ここでは変更点のみの記載で、注意点については各編を参照にして下さい。

② U22/U25まわりの改修

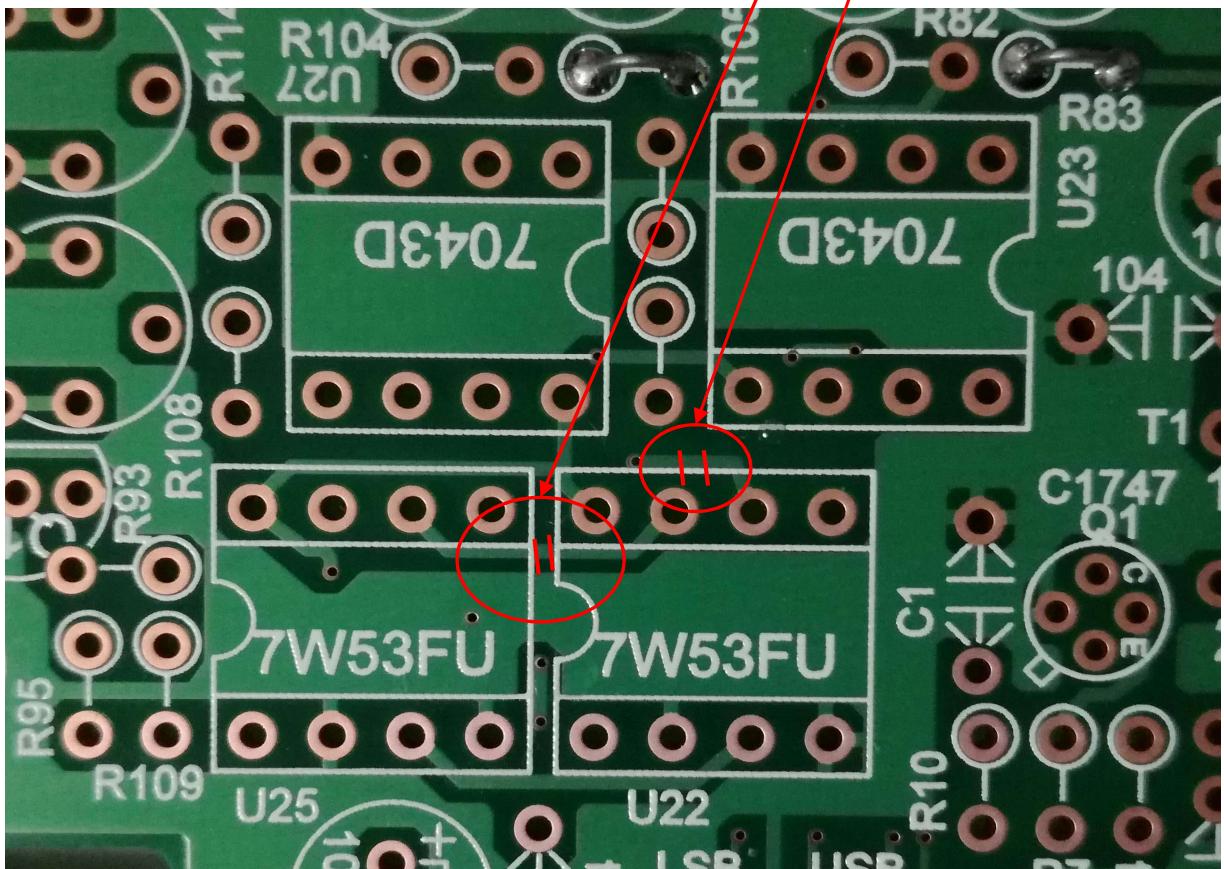
2ヶ所カットしておく。U22とU25の⑥番ピンは独立させておく。

①U25⑥番とU22⑦番を接続しているパターンをカット。

②U22⑥番からスルーホールへ出ているパターンをカット。

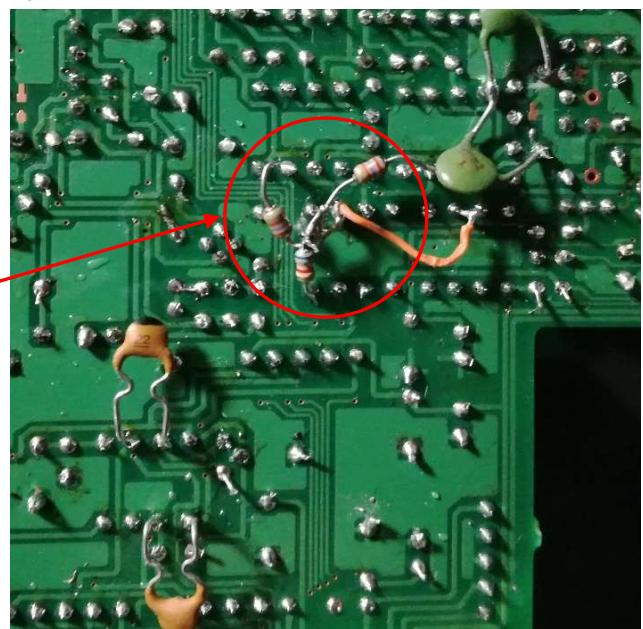
- ・U22⑥番とU25⑥番をリード線でつなぐ。
- ・U23の⑦番から27KΩ、U27の⑦番から27KΩをU22/U25の⑥番へ接続する。
- ・U22/U25の⑥番からGNDへ682を接続する。

U23⑦番とU27⑦番から27KΩをU22/U25⑥番へ接続するのだが、U23/U27の⑦番を何度も間違えてしまい、うまく動作しない。（方向を勘違いする）
